改善箇所説明図

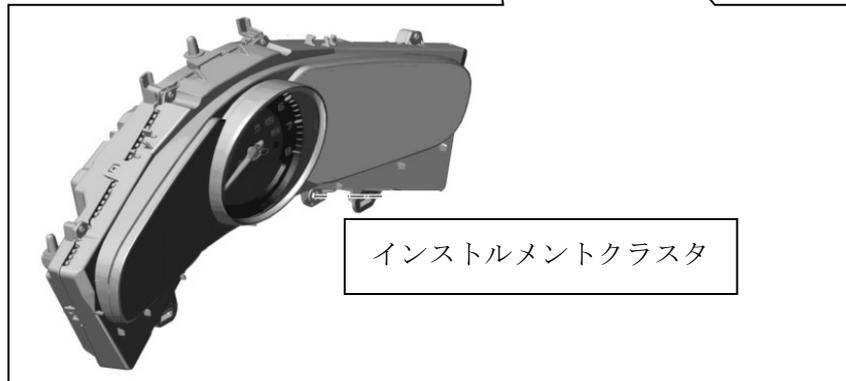
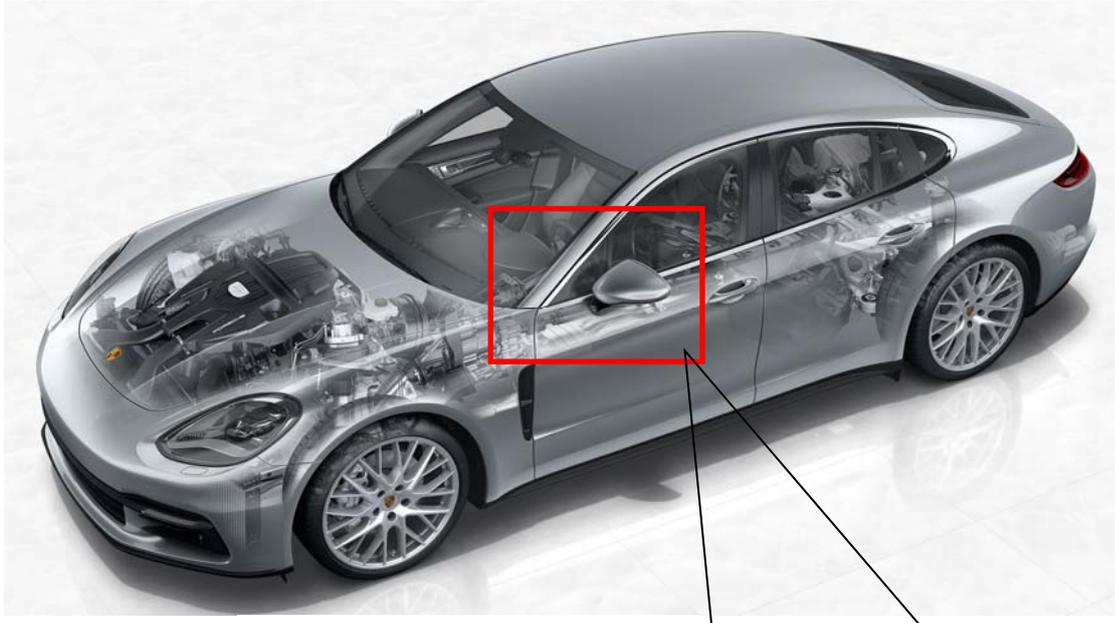
基準不適合発生箇所

横滑り防止機能警告装置において、インストルメントクラスタの制御プログラムが不適切なため、点灯機能点検時に警告灯が点灯しない。そのため、作動不良と誤認されるおそれがある。

改善措置の内容

全車両、インストルメントクラスタの制御プログラムを対策プログラムに書き換える。

識別： 改善済車両には車台番号打刻1桁目の下に黄色ペイントを塗布する。
